三相モータ ブラケット形状変更のお知らせ

SF-PR シリーズのフランジ形及び立形で、わく番 160M, 160L, 180M, 180L の機種

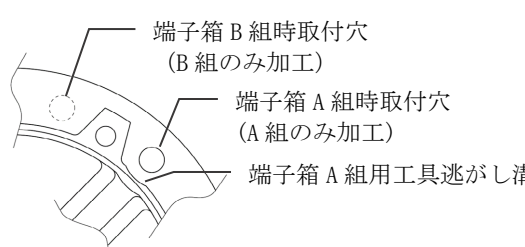
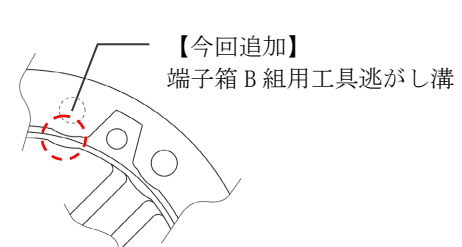
端子箱 B 組を選定頂いた際のお客様でのモータ取付作業性改善のため、フランジブラケットに工具逃がし溝を追加します。変更内容を表 1、変更箇所を図 1 に示します。
なお、本変更によるモータ性能への影響はございません。

図 1. 変更箇所 (★部 4 箇所)

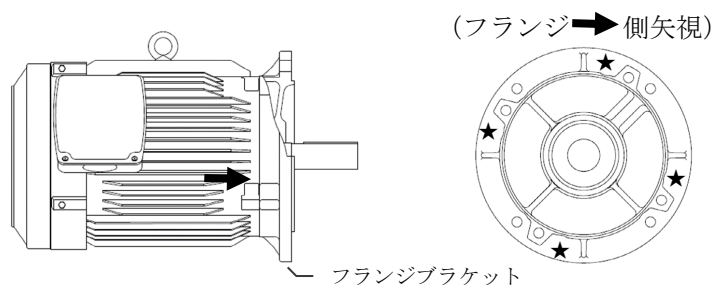
変更前	変更後
概要	<ul style="list-style-type: none"> 端子箱 B 組用ボルト取付穴部に工具逃がし溝なし 	<ul style="list-style-type: none"> 端子箱 B 組用工具逃がし溝を追加 変更前後で取付互換性有り
変更内容	 <p>端子箱 B 組時取付穴 (B 組のみ加工) 端子箱 A 組時取付穴 (A 組のみ加工) 端子箱 A 組用工具逃がし溝</p>	 <p>【今回追加】 端子箱 B 組用工具逃がし溝</p>
